COMUNE DI POGGIO RENATICO

Oggetto: art. 27-bis D.Lgs. 152/2006, art. 15 L.R. 4/2018. SALVATORE PV 4 SRL - Istanza di avvio del procedimento unico di Valutazione di Impatto Ambientale per il progetto per la realizzazione di un impianto per la produzione di energia elettrica alimentato da fonti rinnovabili "MINERVA" presentato da SALVATORE PV 4 SRL, localizzato nel Comune di Poggio Renatico (FE).
Risposta a richiesta verifica completezza documentale

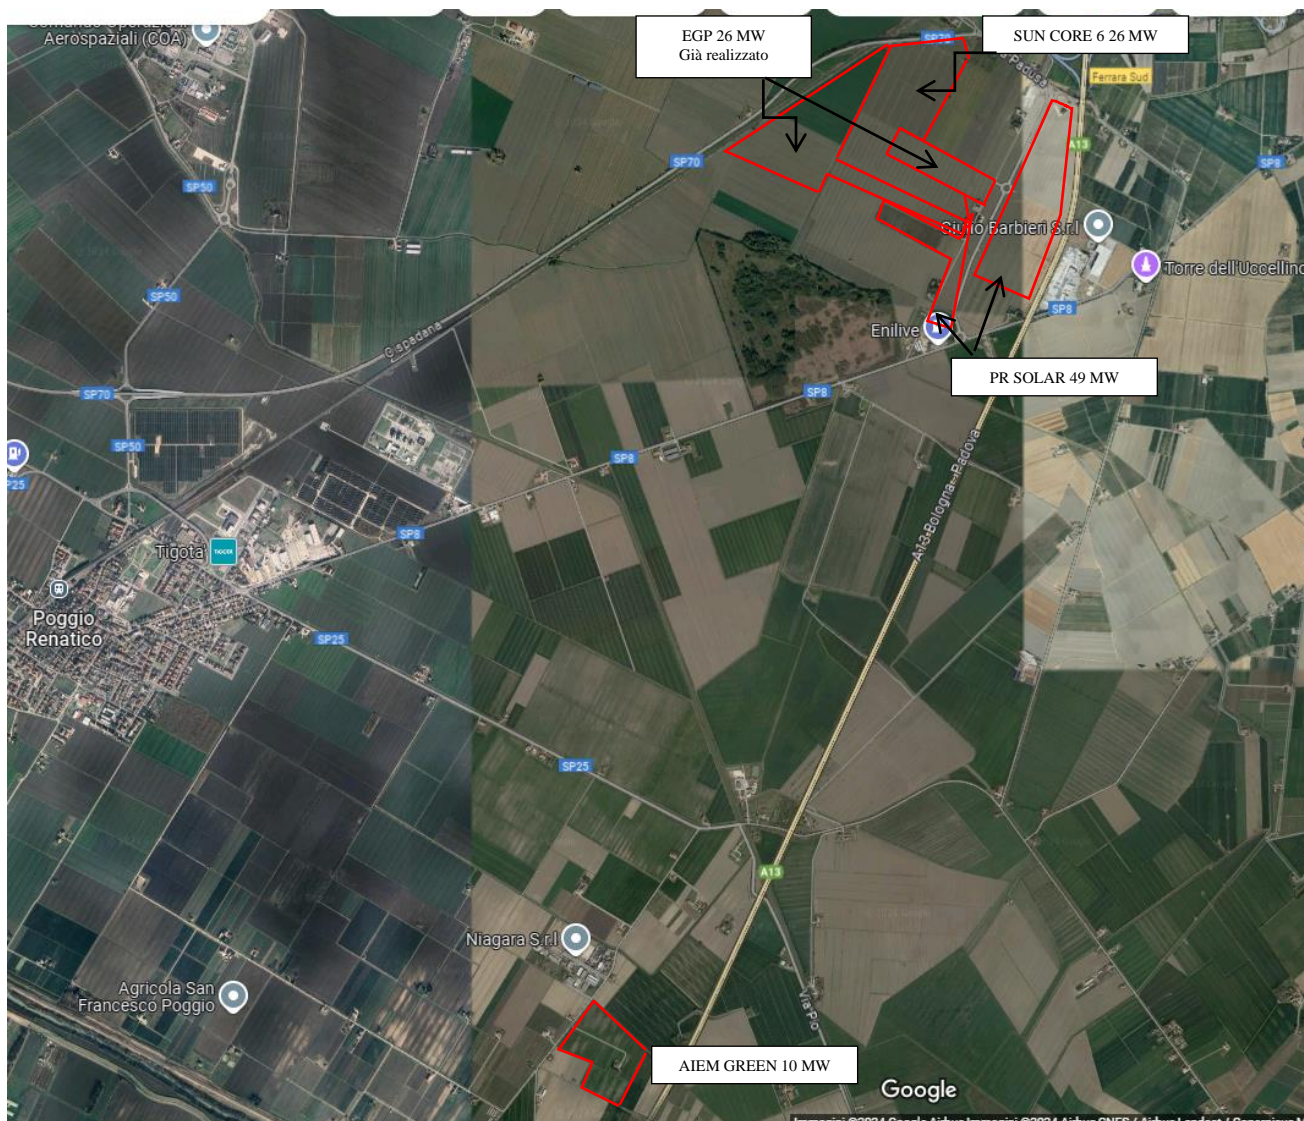
Il Proponente relativamente all'idoneità dell'area (si veda in particolare l'elaborato SAPV4-FV-PA Sintesi non tecnica, par. 3.1) espone una disamina della normativa per definirne l'ambito di applicazione, concludendo che le aree agricole indicate per la realizzazione dell'impianto sono idonee in quanto occupanti una superficie non superiore al 10% delle particelle catastali contigue nella disponibilità del richiedente, evidenziando graficamente i terreni asserviti (rif. DAL 28/2010).

Nella documentazione presentata dal Proponente, tuttavia, non risultano presenti documenti con cui i proprietari dei terreni asserviti di cui sopra accettano tale asservimento.

Si pone, inoltre, l'attenzione sul fatto che a parere della scrivente nella disamina di cui sopra fatta per la definizione dell'idoneità delle aree, non vengono rispettati i dettami dell'art. 5 del DL 15/05/2024 n. 63 e convertito con L. 101 del 12/07/2024, entrato in vigore il 16/05/2024 in data postuma alla succitata DAL ed in data antecedente alla presentazione della domanda.

Si ritiene, quindi, che tale documentazione dovrebbe essere integrata con una valutazione in merito.
